Ergänzung der Zusammenfassung der Einwendungen & Stellungnahmen

Vorhaben **Vollzug der Wassergesetze; Errichtung und Betrieb eines Wasserkraftwerks am Felstunnel an der Ramsauer Ache**
Beteiligungsverfahren gemäß Art. 73 Abs. 2 BayVwVfG und § 17 UVPG

**Vorhaben: Errichtung und Betrieb eines Wasserkraftwerks am Felsentunnel an der Raumsauer Ache - WKW Felsentunnel GmbH & Co. KG
Hier: Erneute Beteiligung zu nachgereichten Unterlagen vom 11.04.2023 und Stand der Planung zum Erörterungstermin**

Abbildung 1: Querprofil Nr. 18 = 6+090 (Quelle: Unterlage 18_2, Ingenieurbüro Ederer)

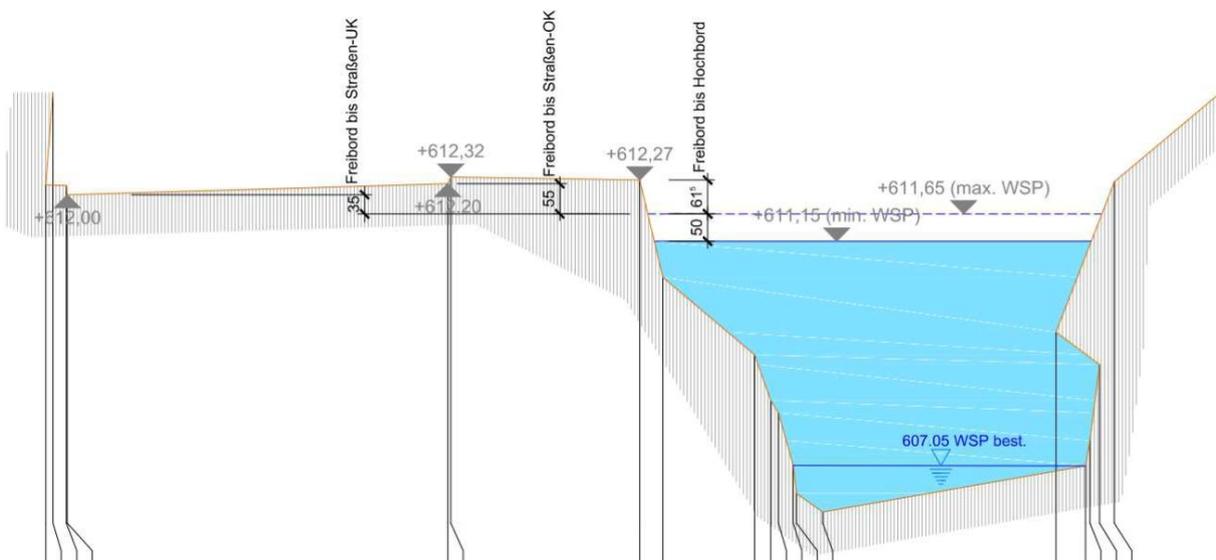
Unklarheit über die geplanten Ausbaustufen mit Einfluss auf Einstau der Stützmauern und des Fahrbahnaufbaus

Nach unserem Kenntnisstand sollte die 2. Ausbaustufe mit einer dynamischen Stauzielregulierung zwischen 611,15 NHN und 611,65 NHN nicht weiterverfolgt werden und nur noch die 1. Ausbaustufe mit einem festen Stauziel von 611,15 NHN beantragt und verwirklicht werden, was aus unser Sicht begrüßt wird. Aus den aktuellen Unterlagen lässt sich jedoch ableiten, dass die 2. Ausbaustufe zu einem späteren Zeitpunkt ggf. doch umgesetzt werden soll. Für uns besteht daher Unklarheit, welche Ausbaustufen sowohl zum jetzigen Zeitpunkt als auch später beantragt und verwirklicht werden sollen. Der 2. Ausbaustufe können wir zum aktuellen Zeitpunkt auf Basis der vorliegenden Planung nicht zustimmen, da für uns nach wie vor die Thematik des Einstaus des Fahrbahnaufbaus (Frostschuttschicht) der Bundesstraße 305 und die Dauerhaftigkeit der vorhandenen Stützmauern im Einstaubereich ungeklärt sind. Aus der nachfolgenden Grafik wird ersichtlich, dass in Teilbereichen im Einstaubereich vor der Wehranlage (beispielsweise am Querprofil 6+090) bei einem Wasserspiegel von 611,65 NHN selbst am hochliegenden Rand nur ein Freibord von 0,55 m zur OK Fahrbahn und am tiefliegenden Rand ein Freibord von 0,35 m zur OK Fahrbahn bleibt.

Da der Bereich Ramsau nach der RStO12 der Frosteinwirkungszone III zuzuordnen ist, kann bei der B 305 von einem Fahrbahnaufbau von mindestens 0,75 m ausgegangen werden. Ein Wasserspiegel von 611,65 NHN würde somit bewirken, dass das Erdplanum tiefer als der Wasserspiegel liegt und somit aufgestautes

Abbildung 2: Auszug aus Schnitt E-E (Quelle: Plan E-1 vom 15.03.2021, Ingenieurbüro Ederer)

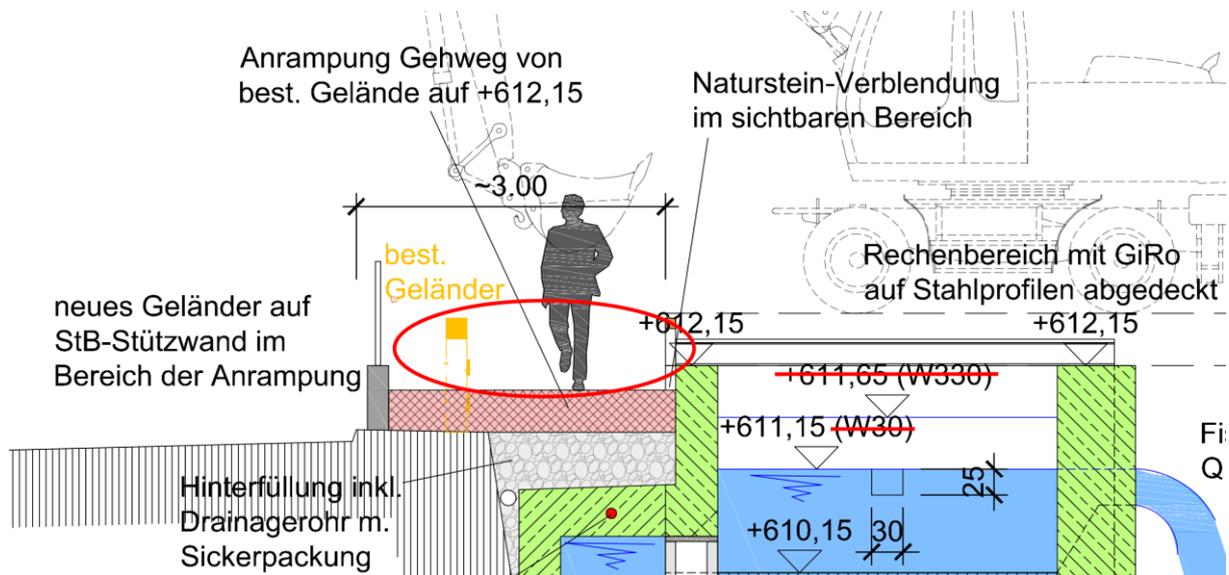
Kollision Radweg mit Nothaltebucht

Im Bereich der Wehranlage ist im Plan E-1 Grundriss, Schnitte vom 15.03.2021 eine Nothaltebucht in den Maßen 14,00 m x 2,50 m dargestellt. Diese liegt auf dem geplanten Geh- und Radweg. Wie bereits in früheren Stellungnahmen angemerkt, ist für aus Richtung Ramsau kommende Radfahrer ein Fahrzeug, das in der Nothaltebucht abgestellt wurde, erst sehr spät erkennbar. Durch die Anrampung und den Höhenversatz zur B 305 sowie einem neuen Geländer ist zudem ein Ausweichen für Radfahrer nicht möglich. Selbst für Fußgänger dürfte ein Vorbeikommen an einem abgestellten Fahrzeug bei den dargestellten Platzverhältnissen kaum mehr möglich sein (s. Abb. 2).

Der Planer erklärt in Unterlage 00_3 vom 03.03.2023 unter Punkt kk, dass die Nothaltebuchten nur in Notfällen genutzt werden und dies durchaus geregelt werden kann. Wie die Verkehrsführung für Radfahrer und Fußgänger bei einer Belegung der Nothaltebucht aussehen kann, ist unserer Sicht vorab noch mit der Straßenverkehrsbehörde und dem Staatlichen Bauamt zu klären und entsprechend darzustellen. Des Weiteren sind die Sichtbeziehungen (Sichtdreiecke) in einem Plan darzustellen. Sollen Maßnahmen über Einweiser etc. erfolgen, ist mit der Unteren Verkehrsbehörde klar zu regeln, wer diese Tätigkeiten ausführen und wer sie anordnen kann. Die Regelungen sind festzuschreiben.
